# 〈新金岡駅駅前広場 課題と対応策〉

地下鉄出入口

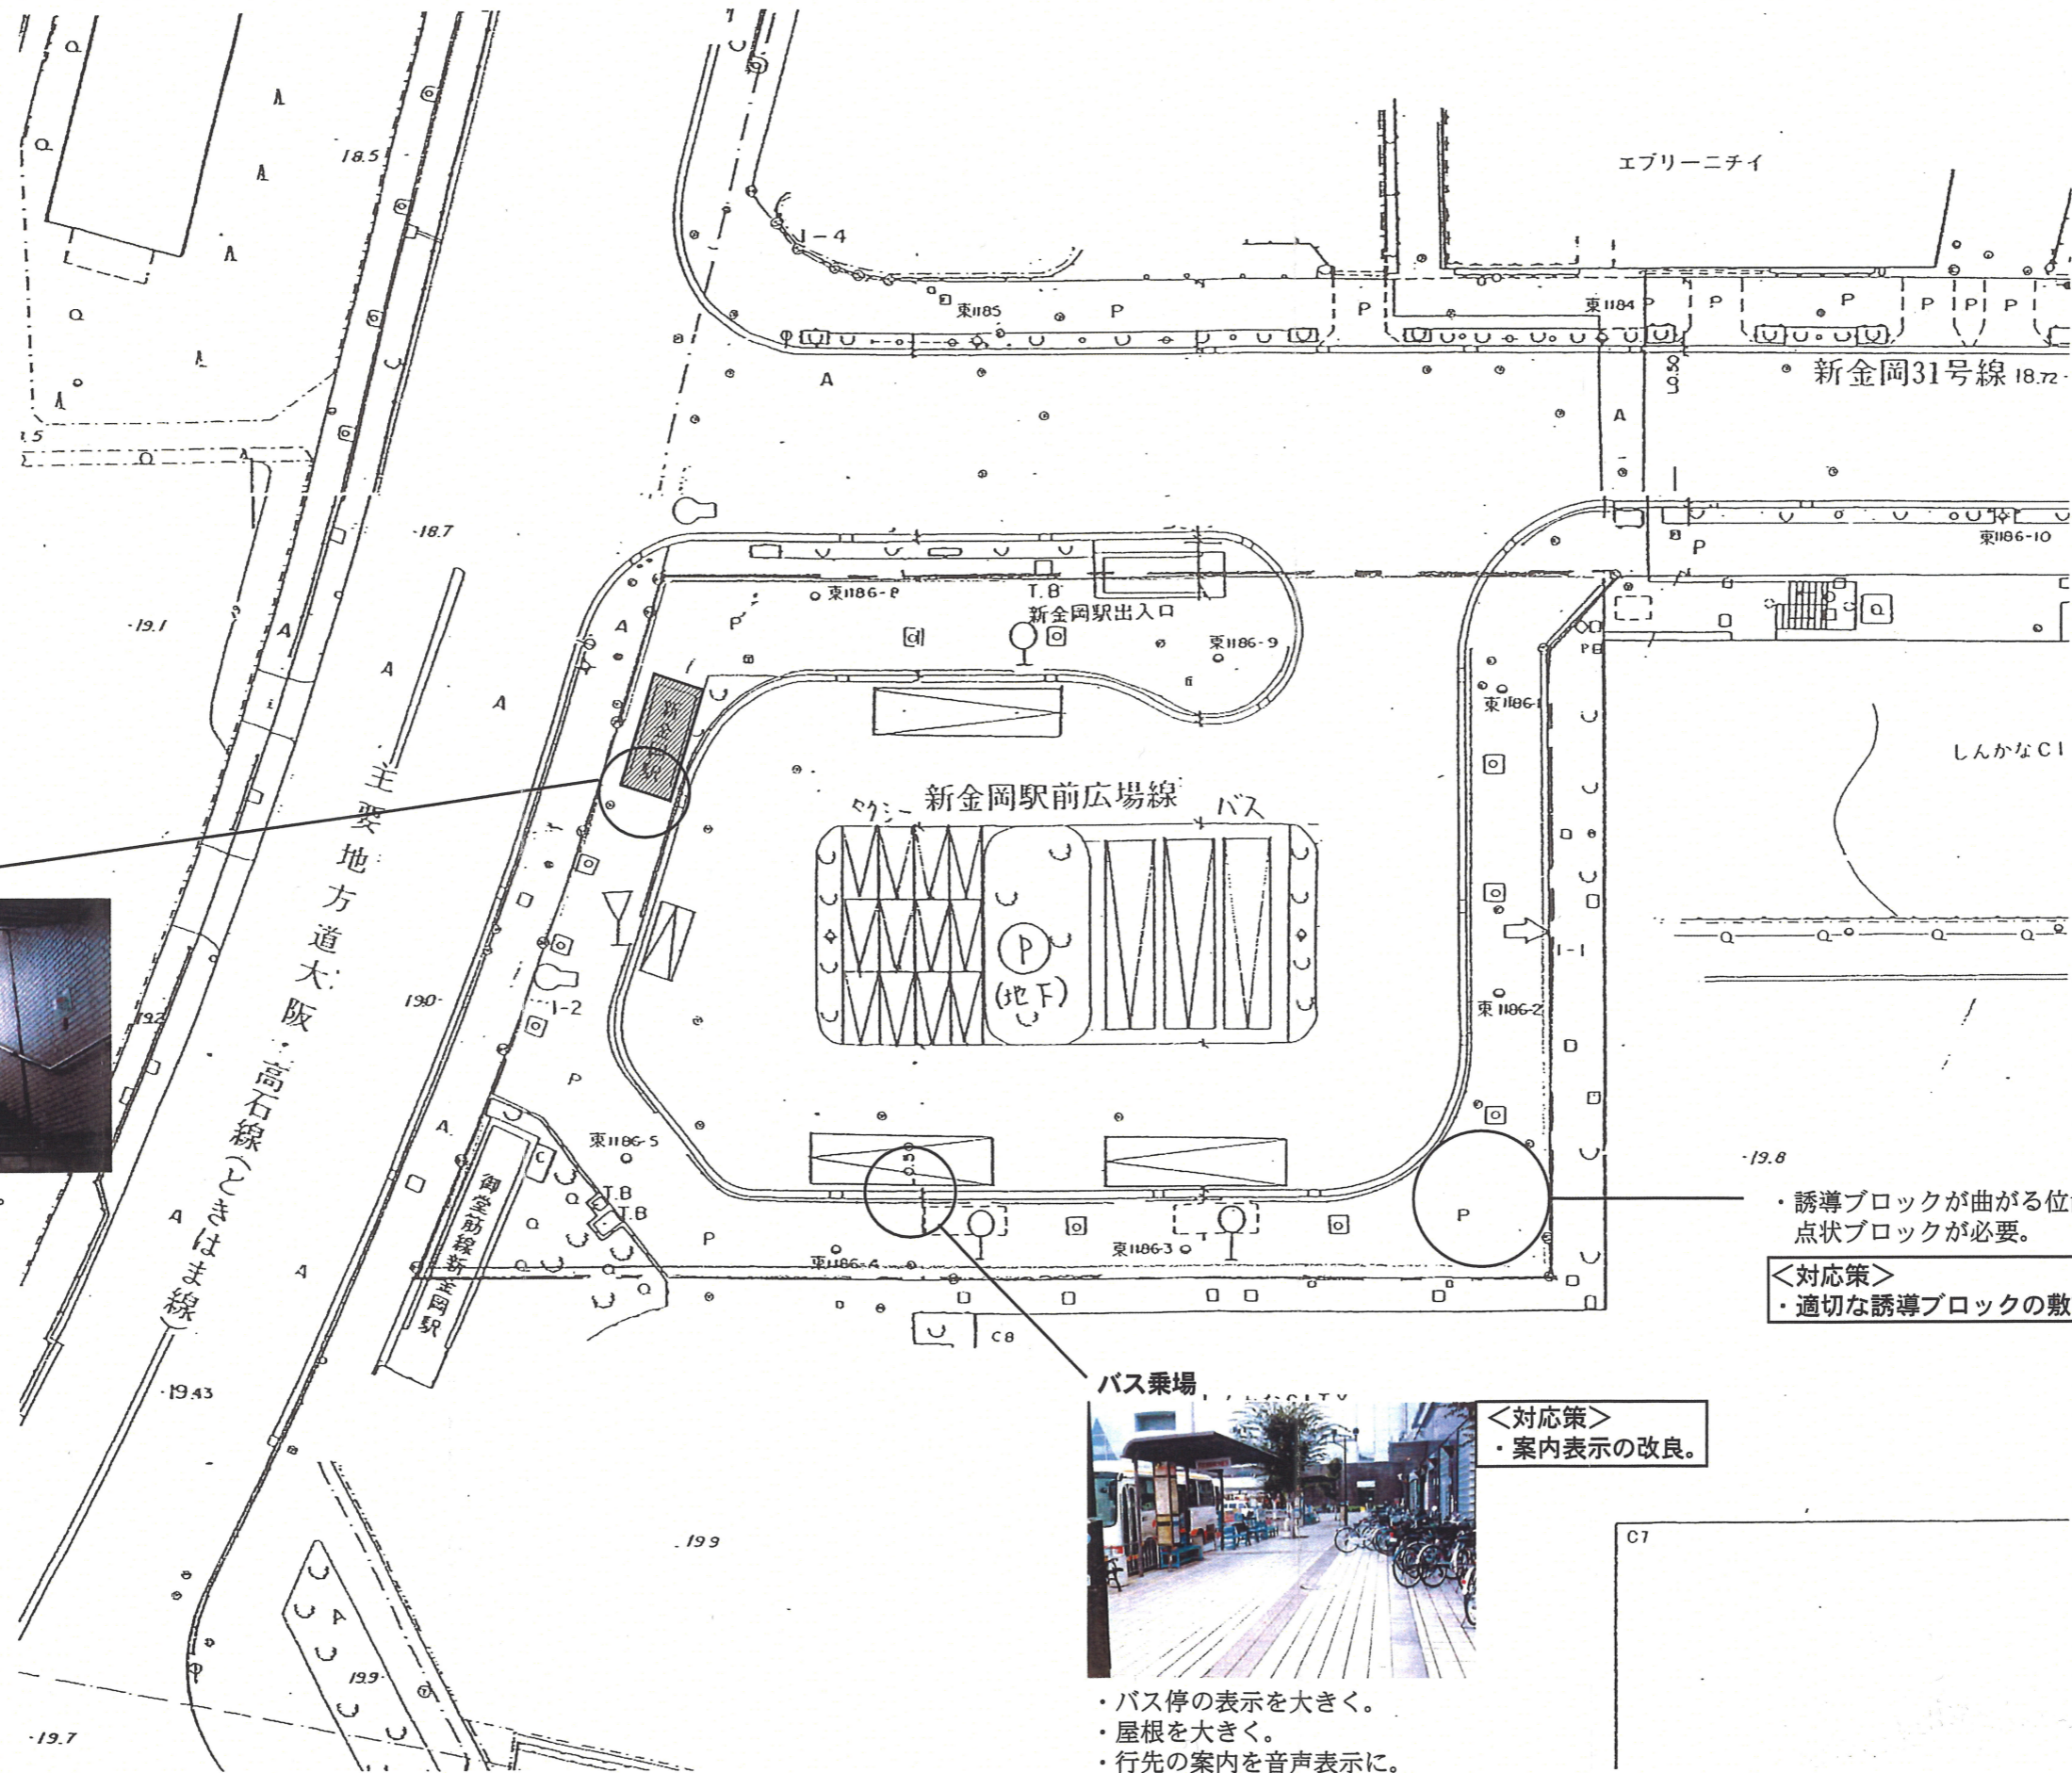
・出入口に音声誘導あり。

・誘導ブロックが曲がる位置に点状ブロックが必要。

- 〈対応策〉
- ・適切な誘導ブロックの敷設。

・バス停の表示を大きく。  
 ・屋根を大きく。  
 ・行先の案内を音声表示に。

- 〈対応策〉
- ・案内表示の改良。
